OMGEVINGSAANVRAAG

VERBOUWEN VAN 2 WONINGEN

| Bouwplaats :       | Charles de Kerckhovelaan 279-281   |                |  |
| Datum : 24/07/2025 | Dossiernr. : P008.25               | schaal : 1/150 |  |

Terreinsnede BB'

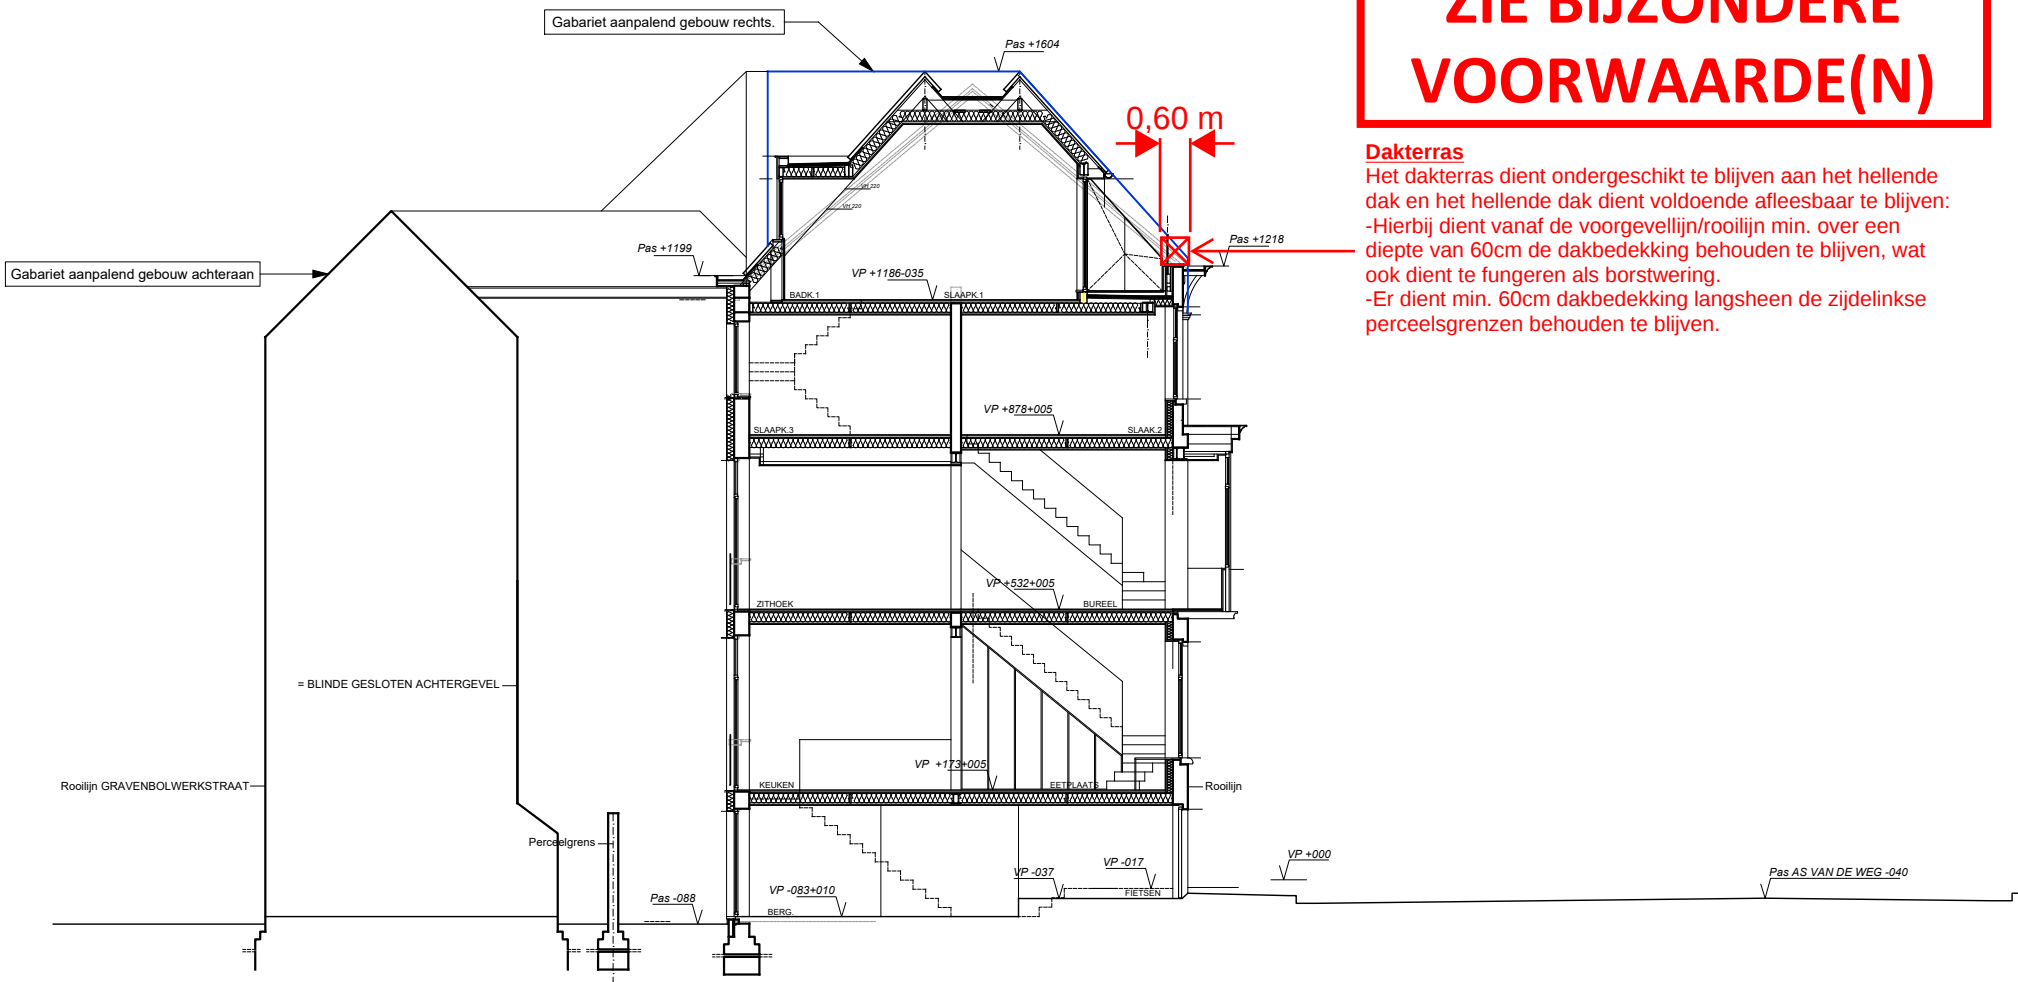
**ZIE BIJZONDERE  
VOORWAARDE(N)**

**Dakterras**  
Het dakterras dient ondergeschikt te blijven aan het hellende dak en het hellende dak dient voldoende afleesbaar te blijven:  
-Hierbij dient vanaf de voorgevellijn/rooilijn min. over een diepte van 60cm de dakbedekking behouden te blijven, wat ook dient te fungeren als borstwering.  
-Er dient min. 60cm dakbedekking langsheen de zijdelinkse perceelsgrenzen behouden te blijven.
